AGÊNCIA NACIONAL DE ENERGIA ELÉTRICA – ANEEL

RESOLUÇÃO NORMATIVA N° , DE DE DE

Estabelecer as condições gerais para a incorporação das Demais Instalações de Transmissão – DIT no Ativo Imobilizado das concessionárias do serviço público de distribuição de energia elétrica.

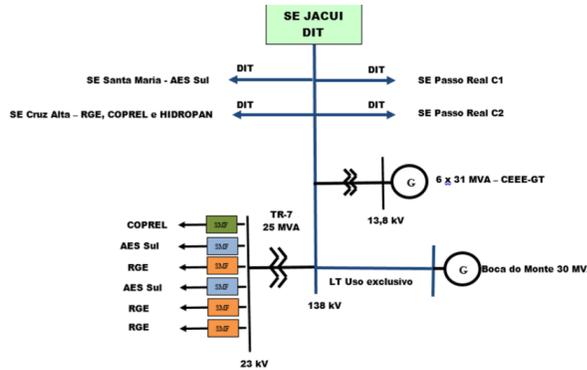
276.	Ampla Energia	<p>VENDA PEDRAS</p> <p>Justificativa</p> <p>Esta SE RBF deve ser excluída da lista pelos seguintes motivos: a) Entradas de linha conectadas aos barramentos secundário e terciário de transformador de fronteira são consideradas exceções nos acessos de distribuidora, assim as EL's na tensão 138 kV devem ser excluídas b) Entendemos que bancos de capacitores e respectivos módulo de conexão também devam ser considerados como exceção, já que os barramentos com tensão</p>	Não aceito	Considerando a reabertura de AP com a proposta de transferir apenas as DIT Exclusivas, os agentes devem avaliar novamente a lista de transferências.

inferior a 230 kV nas subestações RBF não serão incorporados pelas distribuidoras e não faz sentido incorporar os equipamentos isoladamente;		
277.	CEB Distribuição	Excluir os ativos: BRAS. GERAL, BRAS. SUL, BRASILIA LESTE e SAMAMBAIA. Justificativa Conforme texto original descrito nos itens a), b) e c) da alínea III do Art. 2º, no caso da CEB Distribuição os ativos relacionados não se enquadram entre aqueles a serem incorporados.	Não aceito	Considerando a reabertura de AP com a proposta de transferir apenas as DIT Exclusivas, os agentes devem avaliar novamente a lista de transferências.

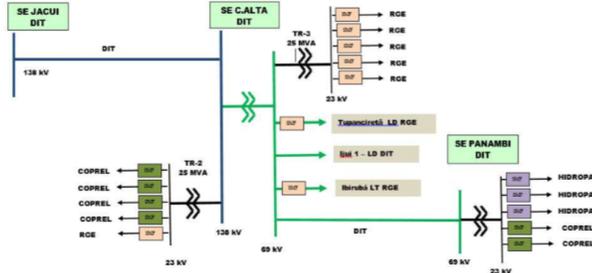
286.	CHESF	<p>ITABAIANA TR 69/13,8 kV ITABAIANA TR4 SE</p> <p>Justificativa</p> <p>Objeto do Processo ANEEL 48500.004001.2011-80 - Transferência para Energisa SE</p>	Não aceito	Considerando a reabertura de AP com a proposta de transferir apenas as DIT Exclusivas, os agentes devem avaliar novamente a lista de transferências.

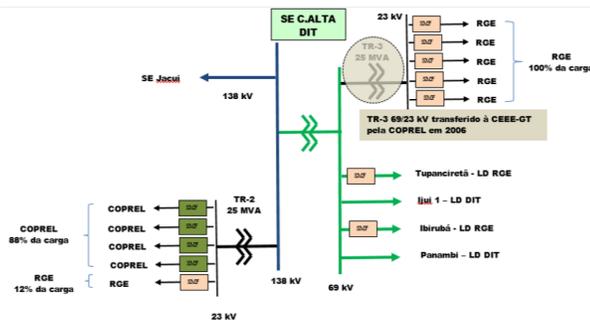
292.	COPREL Cooperativa de energia	<p>Considerar a excepcionalidade às transferências das DIT compartilhadas na Subestação DIT 138 kV Jacuí.</p> <p>Justificativa</p> <p>Reduzir efeitos tarifários aos consumidores da COPREL e AES Sul, e evitar grandes transtornos de adequações na subestação Jacuí face aos 5 (cinco) agentes utilitários desta instalação compartilhada. A SE DIT Jacuí 138 kV é uma subestação com instalações de uso compartilhado que atende 5 Agentes: RGE, AES Sul, COPREL, UHE JACUI e PCH BOCA DO MONTE ENERGIA, ambas com despacho centralizado pelo ONS. A barra de 138 kV da SE Jacuí é interligada ao Sistema da Rede Básica com duas linhas de 138 kV à Usina do Passo Real e uma linha à subestação de Santa Maria 1 no centro do Estado com a AES Sul. Nestas instalações de uso compartilhado, existem contratos com o ONS (CUST) com os 3</p>	Não aceito	Considerando a reabertura de AP com a proposta de transferir apenas as DIT Exclusivas, os agentes devem avaliar novamente a lista de transferências.

Agentes de Distribuição, estando seus sistemas de faturamento-SMF, perfeitamente adequados e medidos sob os critérios da CCEE.

A proposta da Nota Técnica 032/2015, em transferir todas estas instalações de uso compartilhado à RGE, provoca alterações de contrato da COPREL e da AES Sul, que passarão de CUST para CUSD com a RGE, aumentando os custos da Parcela A, sem nenhum benefício sistêmico, operacional e de planejamento de curto prazo aos seus consumidores. A proposta também transfere para a RGE a propriedade da instalação que interliga a Usina do Passo Real, numa barra de 138 kV que detém a conexão de 2 Usinas com despacho centralizado pelo ONS (180 +30 MW), além de possuir na barra de 23 kV, equipamentos de controle da UHE Jacuí. Face aos aumentos tarifários que os consumidores da COPREL e AES Sul ficarão submetidos e ao grande contingente de alterações de ordem técnica que a subestação Jacuí será submetida, com as respectivas adaptações de todos os agentes de distribuição e geração, sugere-se uma alternativa de excepcionalidade à Nota Técnica 032/2015, qual seja: - Manter as instalações de uso compartilhado da SE Jacuí sob propriedade da transmissora CEEE-GT. Desta maneira: Os contratos de uso da RGE, COPREL e AES Sul com o ONS seriam mantidos, sem aumento da Parcela A; os efeitos tarifários aos consumidores da COPREL e AES Sul seriam reduzidos (os da RGE não seriam afetados); os SMFs atuais seriam mantidos em todas as subestações, já operando sob os critérios da CCEE; uma grande quantidade de adaptações técnicas que deveriam

<p>ser desenvolvidas para as adequações necessárias a cada Agente de Distribuição e Geração existentes nesta subestação, seriam evitadas; o planejamento atual desenvolvido ao longo dos anos pelas Distribuidoras, que adotaram critérios de planejamento visando sempre a expansão do seu sistema através dos critérios de menor custo global, não seria alterado e prejudicado; e a MODICIDADE TARIFÁRIA, sempre apregoada ao longo dos anos no planejamento das empresas, seria mantida.</p>		
<p>293.</p>	<p>COPREL Cooperativa de energia</p> <p>Considerar a excepcionalidade às transferências das DIT compartilhadas no sistema Jacui-Cruz AltaPanambi.</p> <p>Justificativa</p> <p>Reduzir efeitos tarifários aos consumidores da COPREL e HIDROPAN. Três (3) Agentes de Distribuição utilizam o sistema de 138 kV DIT desde a Usina do Jacui até a Subestação de Cruz Alta: RGE, COPREL e HIDROPAN. Nestas instalações de uso compartilhado, existem contratos com o ONS (CUST) com os 3 Agentes de Distribuição, estando seus sistemas de faturamento-SMF, perfeitamente adequados e medidos sob os critérios da CCEE.</p>  <p>A proposta da Nota Técnica 032/2015, em transferir todas estas instalações de uso compartilhado à RGE, provoca alterações de contrato da COPREL e da HIDROPAN, que passarão de CUST para CUSD com a RGE, aumentando os custos da Parcela A aos seus consumidores, sem nenhum benefício sistêmico, operacional e de planejamento de curto prazo. Face aos aumentos tarifários que os consumidores da COPREL e HIDROPAN serão submetidos, sugere-se uma alternativa de</p>	<p>Não aceito</p>	<p>Considerando a reabertura de AP com a proposta de transferir apenas as DIT Exclusivas, os agentes devem avaliar novamente a lista de transferências.</p>
